**REGIONALNY DYREKTOR  
OCHRONY ŚRODOWISKA  
W BYDGOSZCZY**

WOO.4220.332.2023.HN.4

**POSTANOWIENIE**

- I. Wyrażam opinię, że dla planowanego przedsięwzięcia pn.: „Budowa farmy fotowoltaicznej o mocy do 5 MW, magazynów energii o łącznej mocy do 0,1 GW oraz infrastruktury towarzyszącej Osielesko 1, gmina Osielesko, powiat bydgoski, województwo kujawsko-pomorskie, na działce o numerze ewidencyjnym 58/9 obręb ewidencyjny 0003 Jaruzyn”, nie istnieje konieczność przeprowadzenia oceny oddziaływania na środowisko.
- II. Zgodnie z treścią art. 64 ust. 3a uouioś wskazuje:

Rysunek 1. Plan nasadzeń zieleni izolacyjnej zgodny, z uzupełnieniem Kip z dnia 01.08.2023 r.  
(wpływ: 02.08.2023 r.).

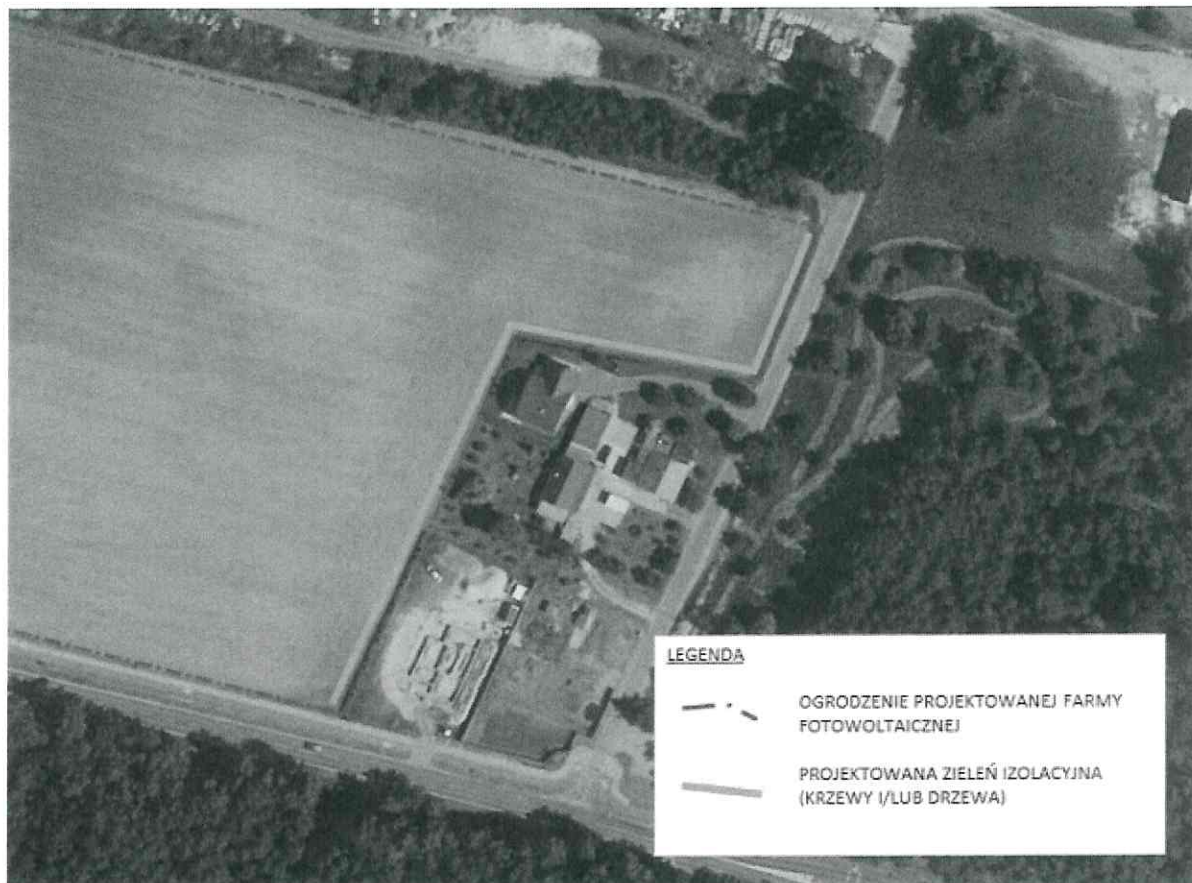
- 6) W celu ochrony krajobrazu oraz zwiększenia lokalnej bioróżnorodności wzdłuż wskazanych odcinków granicy ogrodzenia farmy fotowoltaicznej (zgodnie z rysunkiem nr 1), wprowadzić liniowe nasadzenia krzewów. Do nasadzeń stosować

gatunki rodzime, jak dereń świdwa, szakłak pospolity, trzmielina (zwyczajna, brodawkowata), kruszyna pospolita, leszczyna pospolita, kalina koralowa, głóg (jedno- i dwuszyjkowy), tarnina, czeremcha zwyczajna, dziki bez czarny, bez koralowy, jarząb pospolity, berberys zwyczajny, rokitnik zwyczajny, róża dzika, jałowiec pospolity. Szczegółowy sposób wykonania nasadzeń i skład gatunkowy ustalić ze specjalistą przyrodnikiem na etapie realizacji zadania.

Rysunek 2. Odsunięcie przedsięwzięcia od obiektu O1 po stronie północnej, zgodnie z uzupełnieniem Kip z dnia 01.08.2023 r. (wpływ: 02.08.2023 r.).

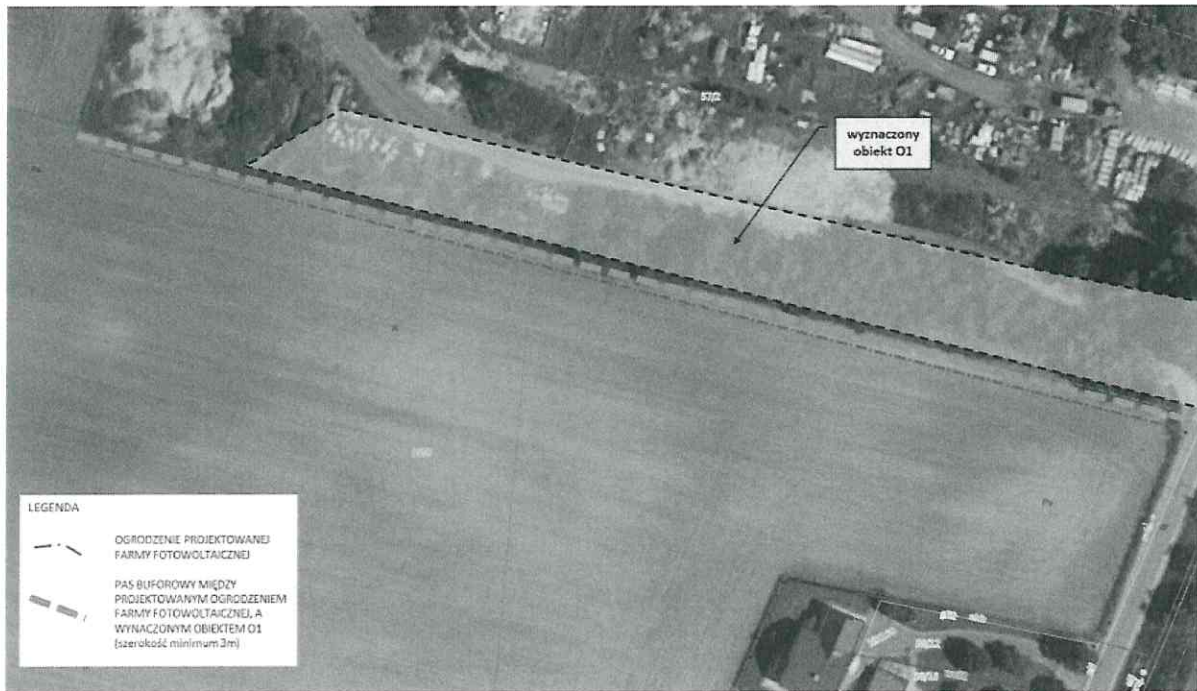
- 7) Prowadzić monitoring udatności wprowadzonych nasadzeń roślinności (krzewów) przez okres co najmniej 3 lat oraz w razie potrzeby dokonywać nasadzeń uzupełniających, w miejscach obumarłych sadzonek, zapewniając trwałość wprowadzonych nasadzeń.
- 8) W przypadku zastosowania transformatorów olejowych, w celu zabezpieczenia środowiska gruntowo-wodnego przed ewentualnym awaryjnym wyciekami oleju, pod transformatorem wykonać szczelną misę olejową o pojemności pozwalającej pomieścić całą objętość oleju znajdującego się w transformatorze.
- 9) Inwestycję (w tym ogrodzenie), odsunąć na odległość min. 3 m od terenu zadrzewionego przy północnej granicy inwestycji (opisanego jako obiekt O1, rysunek

nr 2) oraz 5 m od rowu melioracyjnego przy zachodniej granicy działki objętej wnioskiem (rysunek nr 3).

Powstała w ten sposób strefę buforową zachować na etapie eksploatacji, a także nie zajmować na etapie realizacji zadania.
